AG-MI-2013-06-B-DE – Pre-Rotator-Kupplung

Calidus Werk-Nr . C00216 bis C00273

Inspektion der ‚Pre-Rotator-Kupplung / Pneumatik Kupplung III‘, Prüfung montagebedingter Spaltmaße

Abb. 1 - Pneumatik Kupplung III

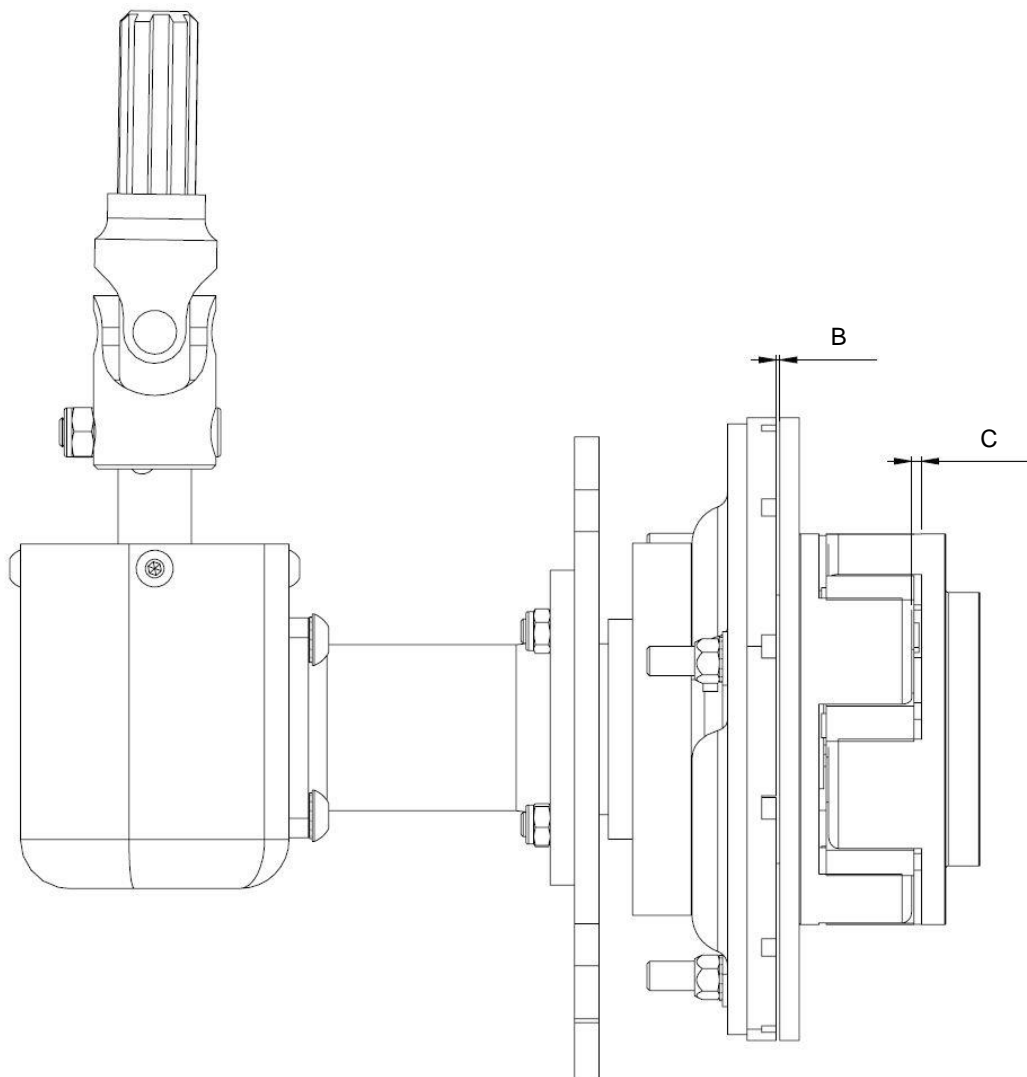
Spaltmaß (Abb.1 / B) mit Fühlerblattlehre messen. Spaltmaß zwischen Bremsbelag und Reibscheibe muss 1.0 – 1.5 mm betragen.

Spaltmaß (Abb.1 / C) mit Fühlerblattlehre messen. Spaltmaß zwischen Mitnehmer Kurbelwelle vorne (Kupplungsseite) und Mitnehmer Kurbelwelle hinten (Motorseite) muss zwischen 1.0 – 1.5 mm betragen.

Sollte einer oder beide der gemessenen Spalte nicht innerhalb des geforderten Maßes liegen, so ist die Kupplung auszubauen und das Spaltmaß zwischen der motorseitigen Magnetnabe und dem Mitnehmer Kurbelwelle hinten (Motorseite) ist zu prüfen → Spalt wird mit einer Fühlerblattlehre 0.05 mm geprüft, die Lehre darf sich nicht zwischenstecken lassen.

Sollte der Spalt ≥ 0.05 mm sein, so ist die Kupplung durch AutoGyro oder einen Wartungspartner zu überprüfen. Mitnehmer Kurbelwelle hinten ist zu demontieren und zu prüfen. Der Gewindepapfen an der Kurbelwelle ist zu säubern. Mitnehmer Kurbelwelle hinten ist gemäß der Montageanleitung erneut zu montieren. Die Montageanleitung kann via E-Mail über airworthiness@auto-gyro.com angefordert werden.
